Modulo per la presentazione delle osservazioni per i piani/programmi/progetti sottoposti a procedimenti di valutazione ambientale di competenza statale

ID: Codice procedura (ID_VIP/ID_MATTM):10844

Impianto per la produzione di energia elettrica da fonte eolica, costituito da 6 aerogeneratori della potenza complessiva di 37,2 MW, un sistema di accumulo da 25 MW e relative opere connesse in località "Rempillo" nel comune di Pitigliano (GR).

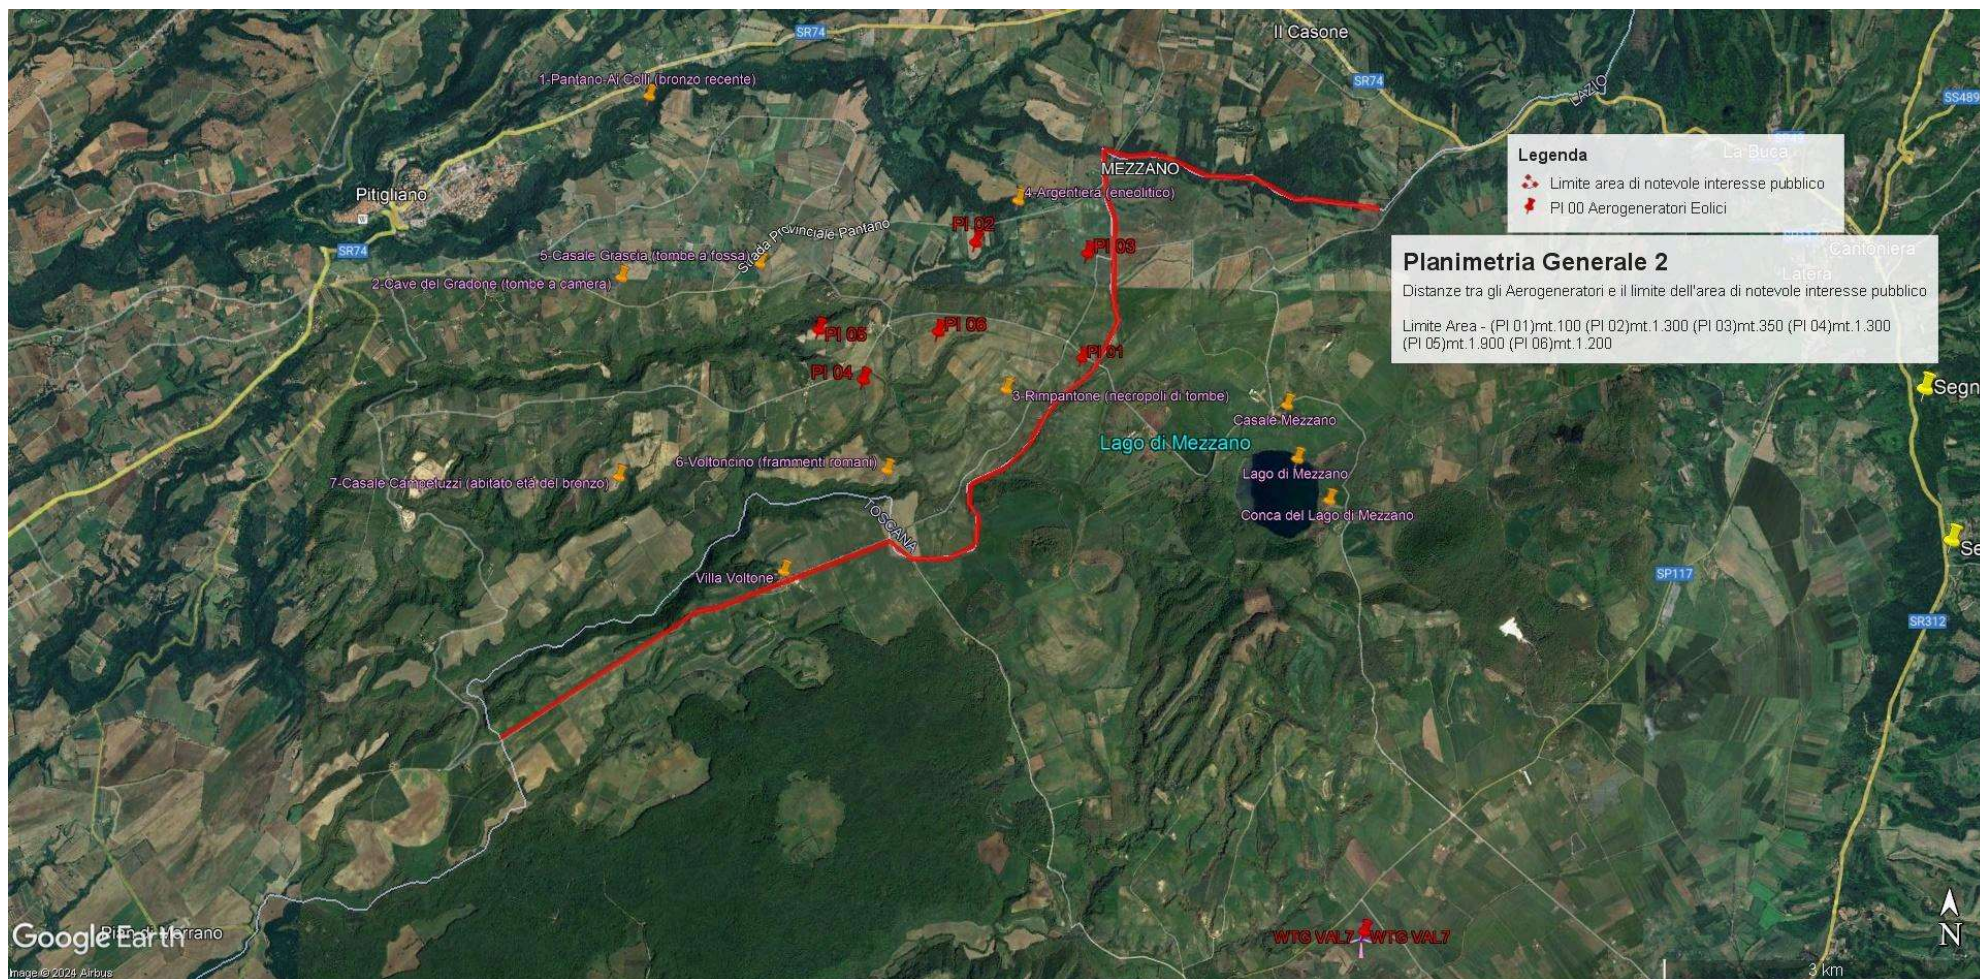
- 1) **OSSERVAZIONE N. 1 : AREA dell'IMPIANTO EOLICO NON IDONEA ai sensi dell'art. 20 com. 8 lettera c quater del Decreto Legislativo n. 199/2021 e ss.mm.ii.**
- 2)
- 3) **PREMESSA: Normative e Giurisprudenza amministrativa.**

In sintesi, visti l'art. 20 comma 8 lettera c) quater del D.Lgs n 199/2021 e le Linee guida nazionali appena citate, considerato l'enorme impatto dell'impianto eolico industriale denominato "Rempillo" sulla zona paesaggistica di notevole interesse pubblico ben individuata nelle immagini n.1 e n. 2 e sui Beni Culturali evidenziati nell' immagine n. 3 dell'Allegato alle presenti Osservazioni, per la collocazione delle pale P04 e P05 direttamente all'interno del perimetro di un'area archeologica e per gli impatti anche sull'area intermedia e vasta dei pregiati territori laziali della Tuscia settentrionale e in particolare di quelli del pitiglianese ricco di emergenze agricole, naturalistiche, storiche e archeologiche del periodo etrusco ma non solo, si chiede che venga negata l'autorizzazione all'insediamento dell'impianto eolico denominato "Rempillo".

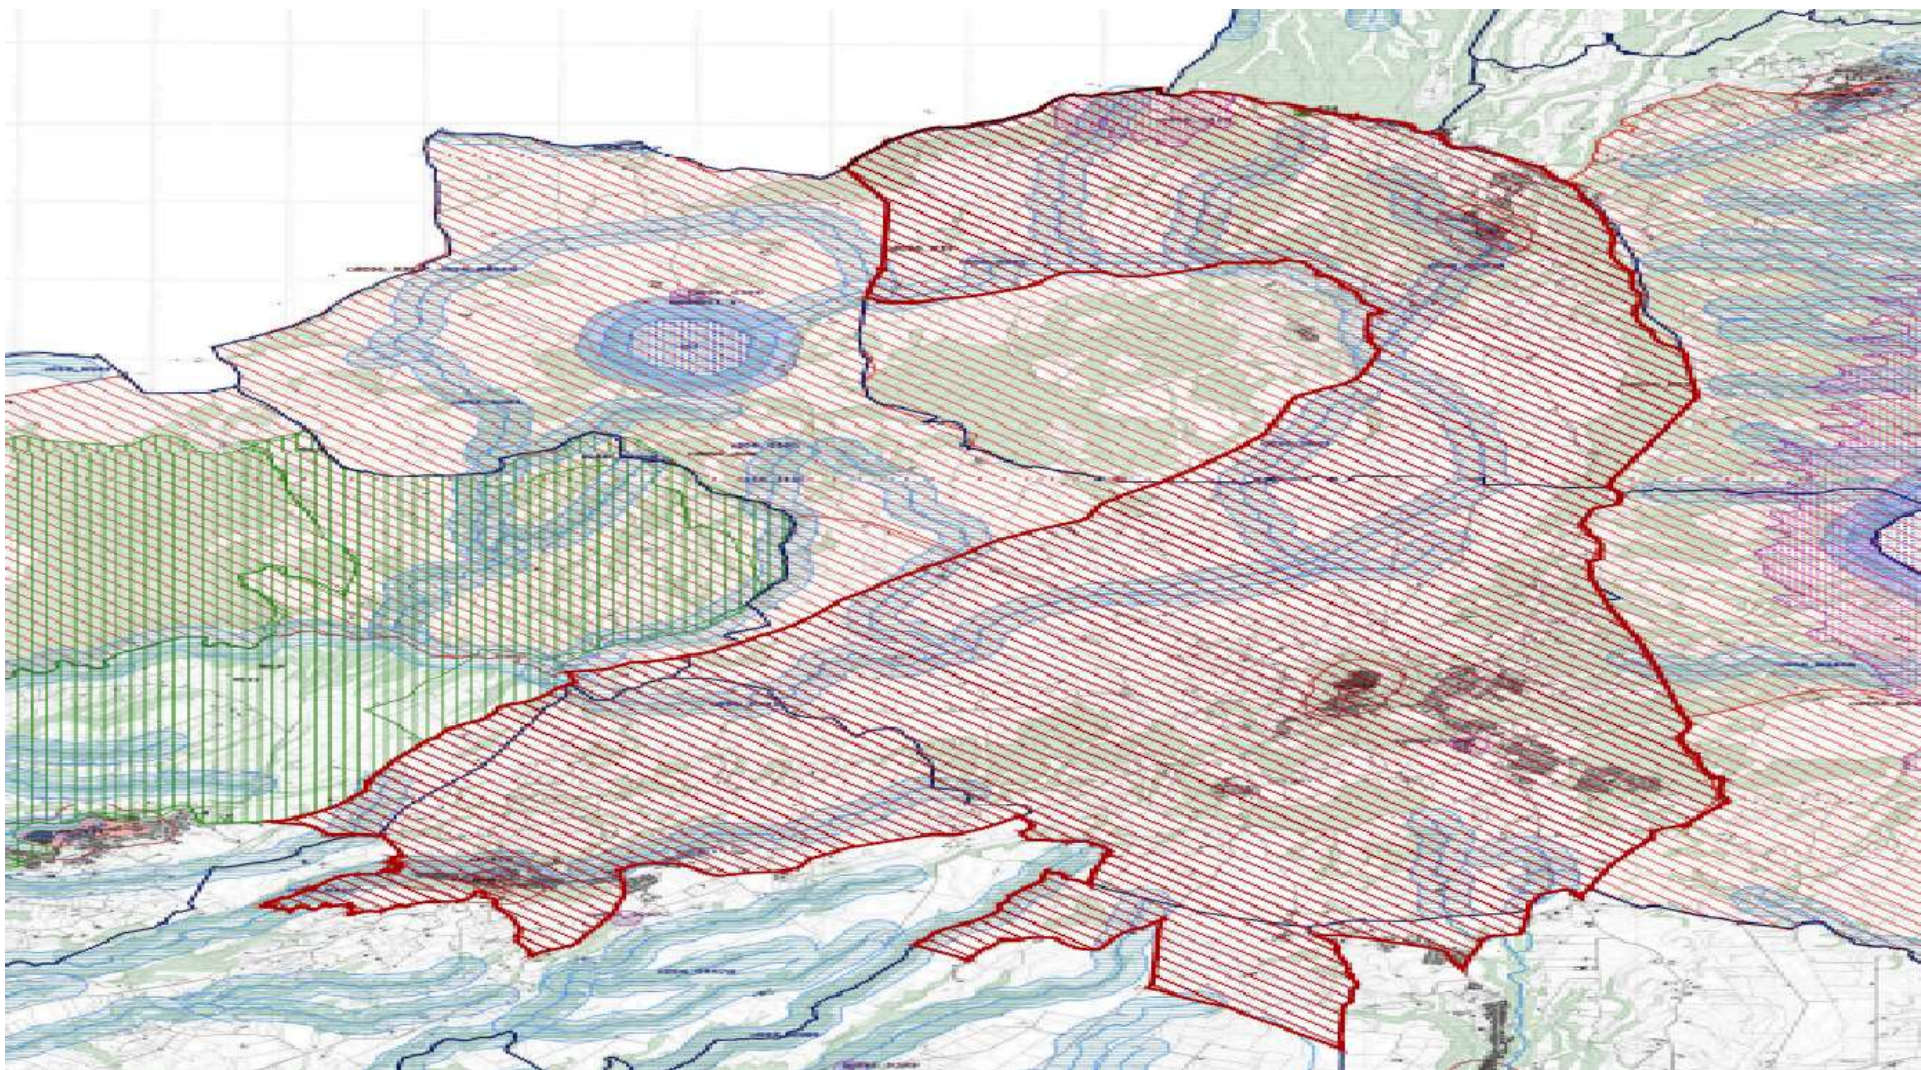
IL Decreto ministeriale dello Sviluppo economico del 10.09.2010, come già visto, attribuisce alle Regioni il compito di individuare le aree e siti non idonei alla installazione di specifiche tipologie di impianti". Mentre si scrive, le Regioni ancora non hanno potuto legiferare e vige il regime transitorio di cui all'art. 20 comma 8 del D.Lgs 199/2021. Tornando alle Linee guida, l'allegato IV dedica il paragrafo 3 agli impatti visivi e quelli sui Beni Culturali, Paesaggistici, Naturalistici e Culturali, ecc. Viene detto che la valutazione dell'impatto visivo dovrà essere effettuata tenendo conto **"degli elementi caratterizzanti e qualificanti il paesaggio, effettuata alle diverse scale di studio (vasta, intermedia e di dettaglio..."**. Le analisi debbono non solo definire l'area di visibilità dell'impianto eolico industriale, **ma anche il modo in cui l'impianto viene percepito all'interno del bacino visivo**. Le analisi visive debbono inoltre tener in opportuna considerazione **gli effetti cumulativi derivanti dalla compresenza di più impianti**". Nella Relazione Paesaggistica e nello Studio di Impatto Ambientale prodotte dalla proponente non sono citati dei vincoli paesaggistici di notevole interesse pubblico ex articolo 136 del Codice dei Beni Culturali (Conca del Lago di Mezzano e territorio circostante e *“Ambito paesaggistico, geologico e geomorfologico dell'orlo della caldera*

di Latera ...” già citati) e tantomeno viene detto che i sei aerogeneratori sono ubicati all’interno delle fasce buffers dei tre chilometri del primo vincolo nominato e di altri beni naturalistici, come già evidenziato, anche di interesse internazionale per l’avifauna. Come non vengono citati gli impianti eolici in progetto al MASE nel territorio di Valentano (ancora in verifica amministrativa), gli impianti del minieolico su territorio farnesano (3 Torri alte 60 metri) già installate in località Poggio del Crognolo (Farnese), l’impianto eolico industriale “Vallerosa” (7 aerogeneratori alti 200 metri e larghi 158 metri) in procedura VIA presso la Regione Lazio, gli impianti del minieolico già presenti a Valentano, Cellere e Piansano e i due progetti in procedura VIA alla Regione Lazio di 10 aerogeneratori complessivi alti 200 metri nel Comune di Ischia di Castro. La valutazione del cumulo non prende neanche in considerazione gli impianti industriali di fotovoltaico e agrivoltaico in progetto a Valentano, Ischia di Castro, Cellere. L’impianto geotermico in procedura Via al MASE, progettato nella Caldera di Latera.

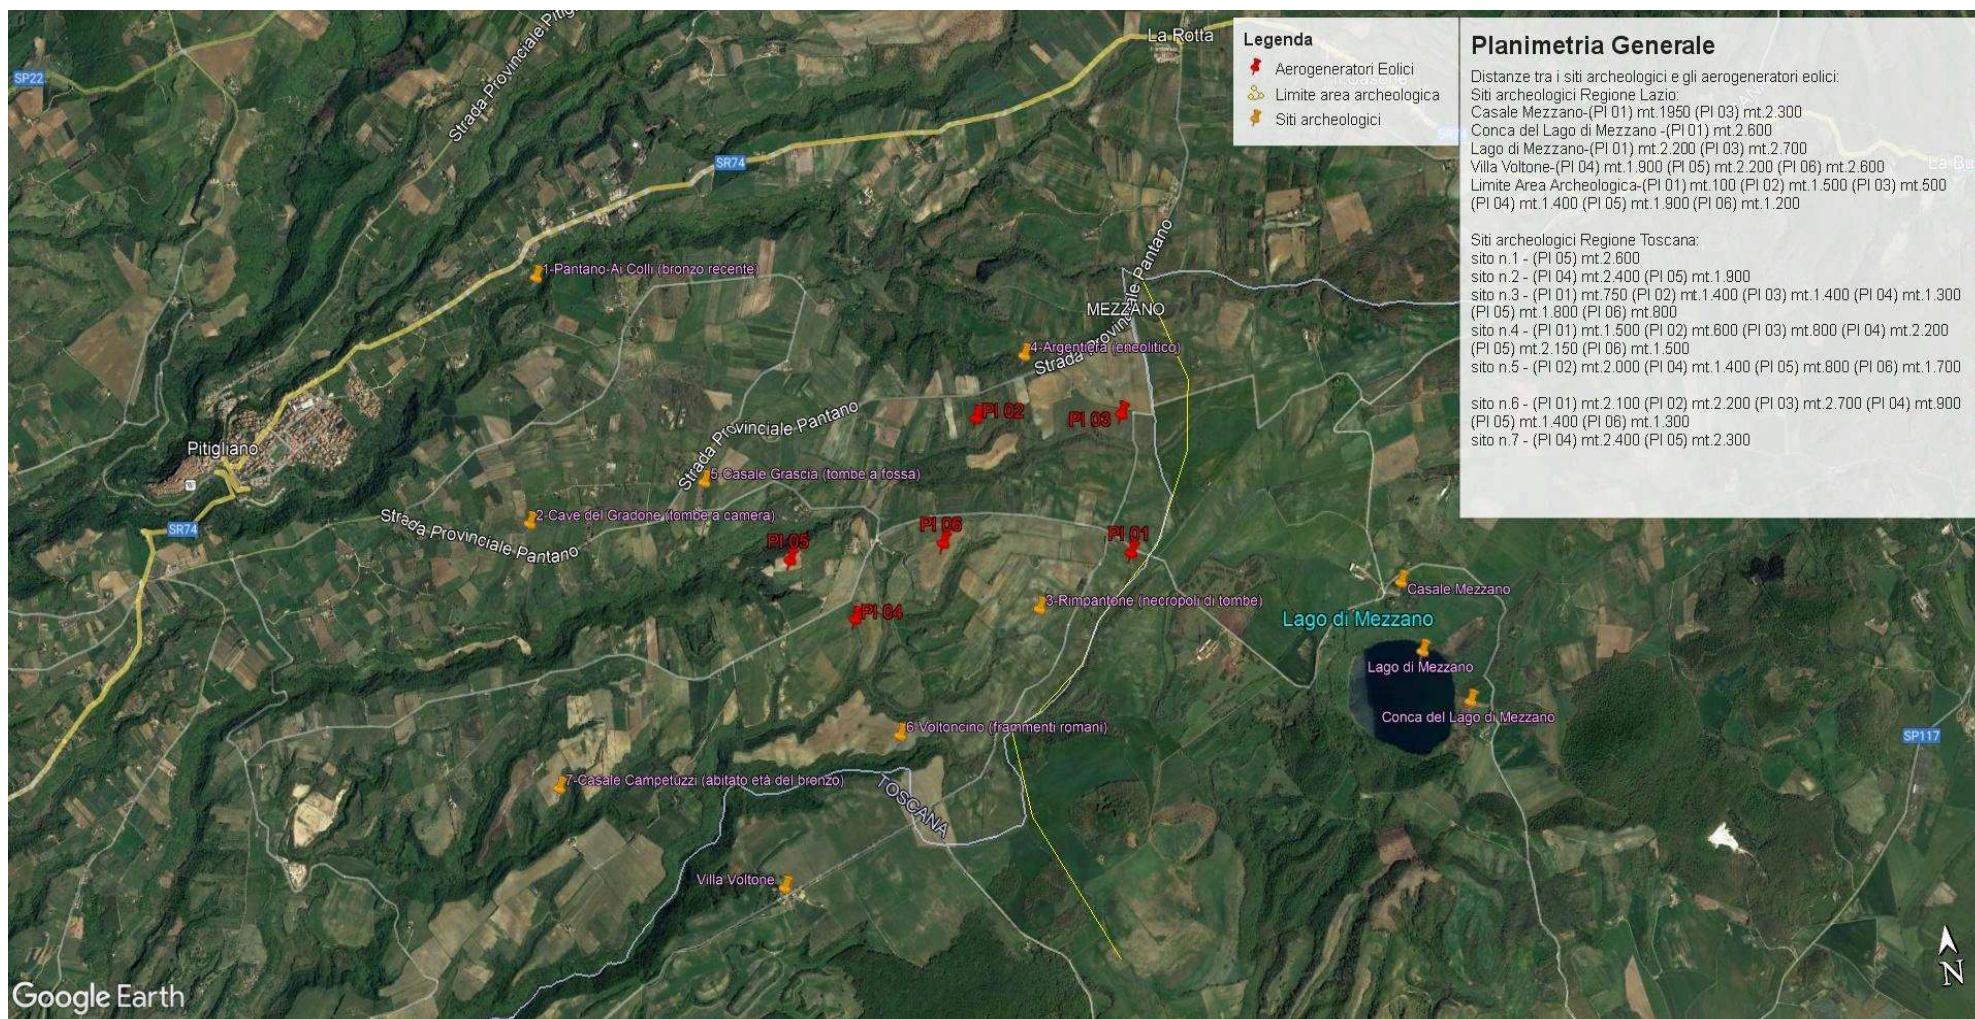
Inoltre, la zona in cui insisterebbe l'impianto eolico industriale Rempillo è compresa nelle fasce di rispetto di 3 km di diversi beni archeologici tutelati dalla parte II del Codice dei Beni Culturali (vedi Allegato, immagine n. 3). Inoltre le pale P04 e P05 ricadono all'interno di un'area archeologica che la Proponente vorrebbe cancellare per il semplice fatto che non è riportata nel documento regionale ma

h) Le zone di interesse archeologico evidenziate nell’immagine n. 3 a cui si aggiungono anche l’importante abitato protostorico di Sorgenti della Nova e Ruderì del Castello altomedioevale che si trovano a circa 4 km dalle aree in cui è stato progettato l’impianto eolico industriale. Poco più lontano i resti del castello medioevale “Morroneccio”. Nell’area vasta le preziose necropoli eneolitiche (Poggi Alti) ed etrusche di Pitigliano, Sovana e Sorano.

Immagine n. 4 Situazione di saturazione da impianti FER nella provincia di Viterbo. Non sono riportati gli impianti fotovoltaici e agrivoltaici che hanno inciso per buona parte nel cumulo di impianti FER per superare già nel 2023 gli obiettivi del PNIEC assegnati alla Regione Lazio per il 20230.

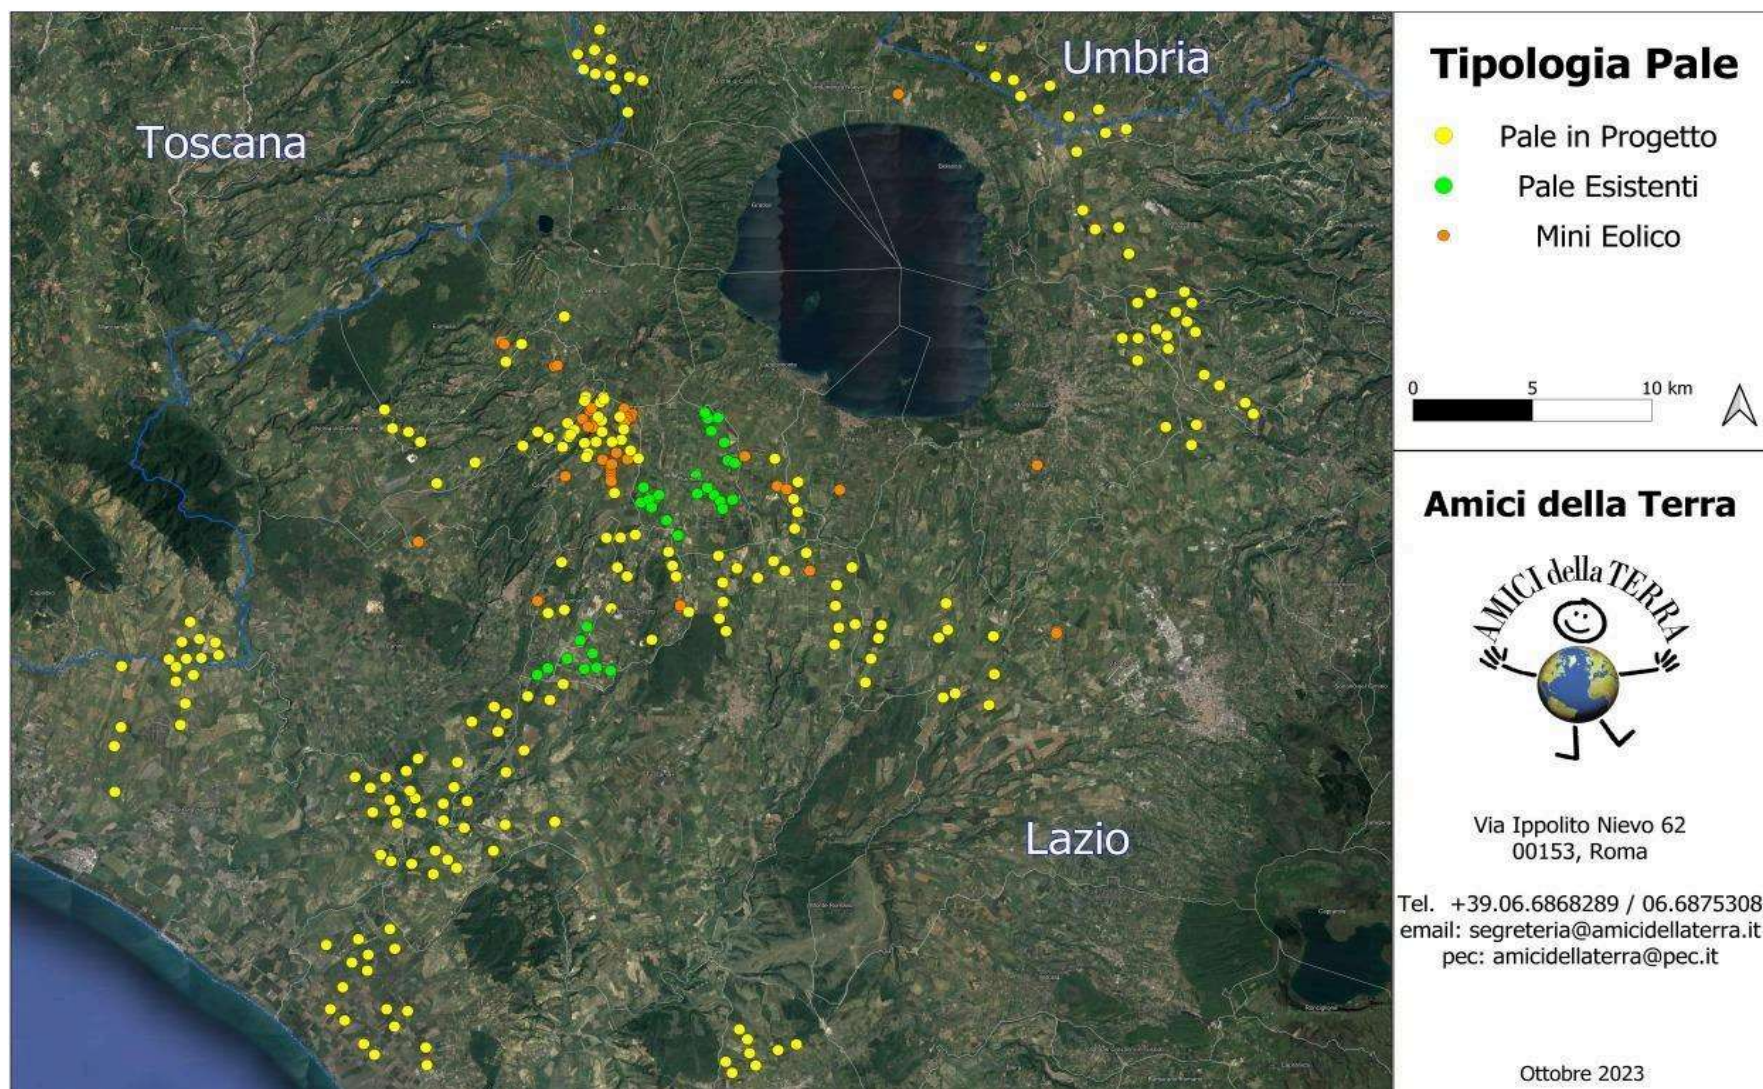
CONSIDERATO che il cumulo degli impianti FER installati e autorizzati, in particolare nella Provincia di Viterbo, rappresenta una elevata criticità per la sostenibilità ambientale di ulteriori eventuali iniziative, in relazione all'equilibrio tra le vocazioni territoriali e gli obiettivi energetici;

Quindi anche la Regione come Ente deputato dalla normativa nazionale a legiferare sulle aree idonee e non idonee si è espressa riguardo al fatto che abbia assolto ai doveri e alle quote stabilite dal PNIEC e in ambito regionale la provincia di Viterbo è stata quella con il più alto tasso di impianti FER tra tutte e quindi ormai satura ed il cumulo degli impianti FER installati, autorizzati e in progetto rappresenta una **elevata criticità per la sostenibilità ambientale di ulteriori eventuali iniziative,** L'impianto eolico “ Rempillo” pur essendo “esterno al confine provinciale e regionale ma nelle sue immediate vicinanze (a soli 100 metri i primi due aerogeneratori) oltre ad impattare sul territorio e sulle economie di tre Comuni del Lazio (Farnese, Valentano e Latera) si trova nelle fasce di rispetto dei Beni di notevole interesse pubblico come si è evidenziate nelle Osservazioni nn. 1 e 2 e crea anche degli impatti negativi anche sui beni naturalistici come verrà dettagliato nell'Osservazione n. 4. Inoltre andrebbe a sommarsi al già enorme cumulo di impianti eolici e fotovoltaici e geotermici che già creano una elevata criticità ambientale nella provincia di Viterbo e interferiscono anche con il

territorio toscano come si può vedere dalle immagini nn. 4 e 5 dell'Allegato n. 1.
